Informe No. IC-O-2019-160

**COMISIÓN DE USO DE SUELO  
-EJE TERRITORIAL-**

- 1.1. En sesión extraordinaria de 2 de abril de 2019, el Concejo Metropolitano conoció en primer debate el Proyecto de Ordenanza del proyecto Urbanístico Arquitectónico Especial Zona Especial de Desarrollo Económico de Quito (ZEDE-QUITO), ubicado en la parroquia Tababela.

### Subsanación observaciones ambientales al Proyecto Arquitectónico Especial Zona Especial de Desarrollo Económico de Quito "ZEDE-QUITO"

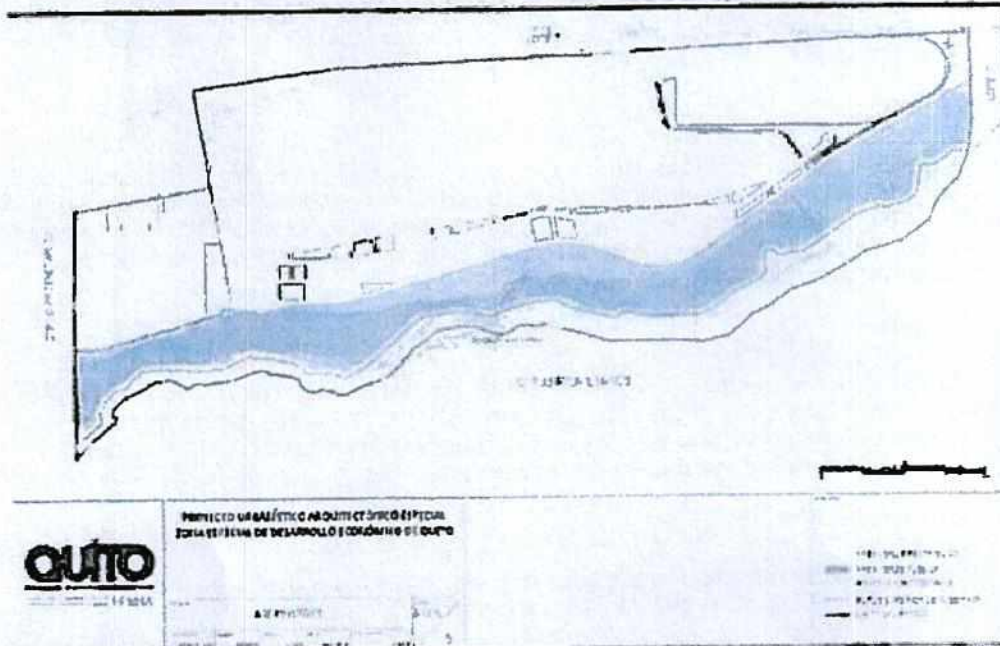
**Observación:**

Se debe realizar un cuadro y mapa que presente las superficies de áreas de protección ecológica, áreas verdes restringidas y parques equipados.

**Subsanación:**

Se realizó el mapa y cuadro solicitado con la siguiente información:

Mapa de áreas verdes ZEDE-QUITO

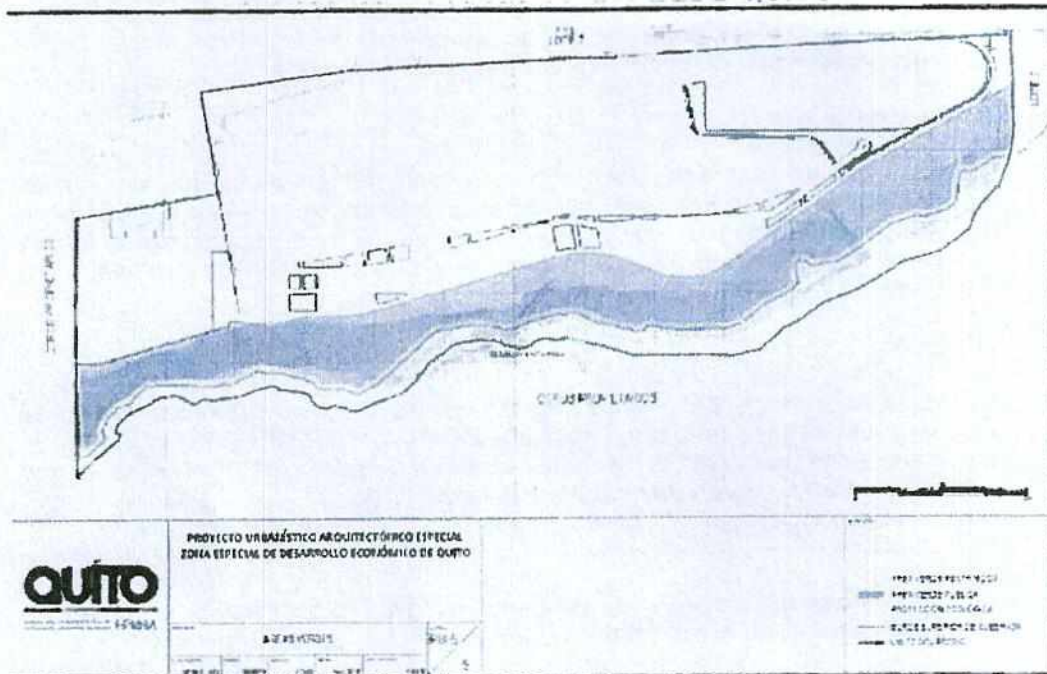
Se debe realizar un cuadro y mapa que presente las superficies de áreas de protección ecológica, áreas verdes restringidas y parques equipados.

**Subsanación:**

Se realizó el mapa y cuadro solicitado con la siguiente información:
